Mapa zasadnicza
 Skala 1:500
 Województwo: warmińsko-mazurskie
 Powiat: M. Elbląg
 Jednostka ewid.: 286101_1 - M. Elbląg
 Obręb: 0014 - 14

JEDNOSTKA PROJEKTOWA	 K-ANALIZA SP. Z O.O. UL. ŻEROMSKIEGO 27, 95-041 GALKÓW MAŁY		
INWESTOR	 GLÓWNY INSPEKTORAT OCHRONY ROŚLIN I NASIENICTWA AL. JANA PAWŁA II 11, 00-828 WARSZAWA		
NAZWA ZAMIERZENIA BUDOWLANEGO	BUDOWA PRZYŁĄCZA WODOCIĄGOWEGO DLA NIERUCHOMOŚCI POŁOŻONEJ W ELBŁĄGU PRZY UL. ŻUŁAWSKIEJ 2E		
KATEGORIA OBIEKTU BUDOWLANEGO	XXVI		
LOKALIZACJA INWESTYCJI	DZ. NR EWID. 491, 390 ORAZ 388/9 OBRĘB 14, UL. ŻUŁAWSKA 2E, 82-300 ELBŁĄG		
NAZWA RYSUNKU	PROJEKT ZAGOSPODAROWANIA TERENU 1		
NUMER RYSUNKU: 1	FORMAT RYSUNKU: A3	SKALA RYSUNKU: 1:500	DATA: CZERWIEC 2024
FUNKCJA	IMIĘ I NAZWISKO	NUMER UPRAWNIENIA	PODPIS
PROJEKTANT	MGR INŻ. DARIUSZ BADEK	LOD/4123/PBS/22	
OPRACOWANIE	INŻ. JAN ŁYSZKOWICZ	nr ewid. LOD/4123/PBS/22

210.WM4.163.2024/3658

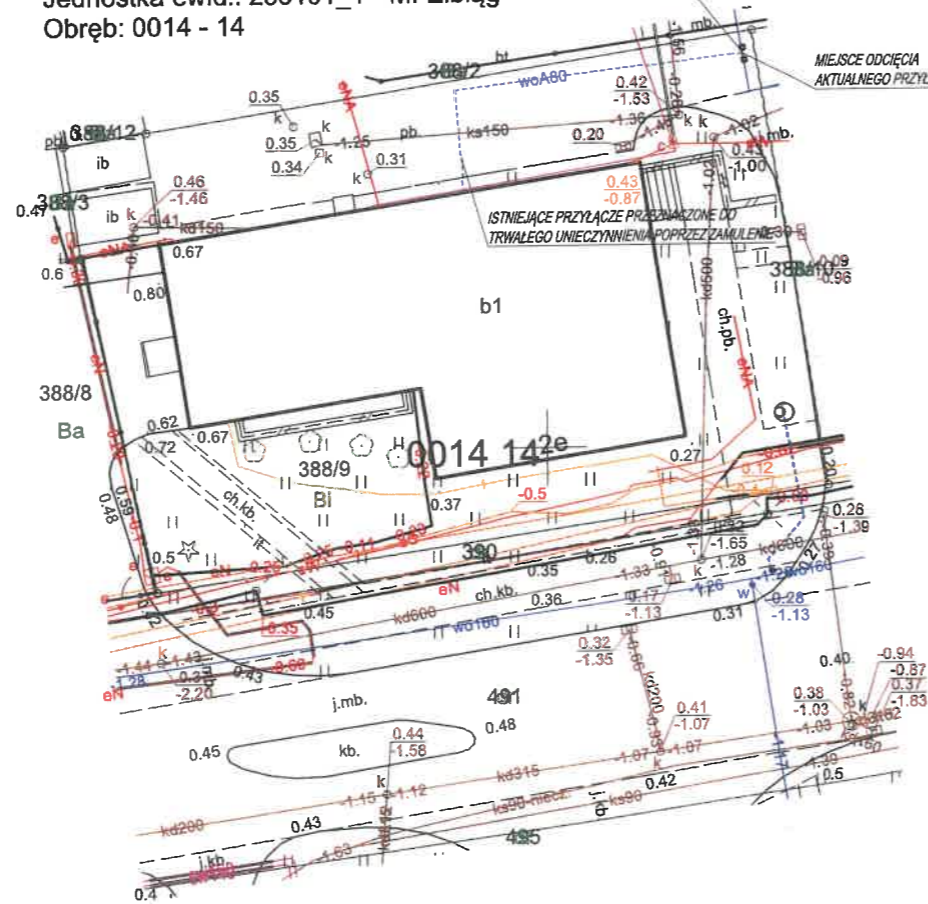
Elbląskie Przedsiębiorstwo Wodociągów i Kanalizacji w Elblągu - Spółka
z ograniczoną odpowiedzialnością uzgadnia ostatecznie niniejszy
projekt wykonawczy w zakresie zaopatrzenia w wodę, odprowadzenia
ścieków odnośnie rozwiązań technicznych: podłączeń wodociągowych
i kanalizacyjnych pod warunkiem uwzględnienia w nim naniesionych
poprawek oraz zastosowania się do następujących uwag:

1. Wprowadzenie zmiany w istniejącym projekcie wymaga uzyskania
dodatkowego uzgodnienia z dostawcą wody

2. O rozpoczęciu robót należy powiadomić EPWiK Sp. z o.o.

3. Uzgodnienie traci ważność dnia 06.08.2026
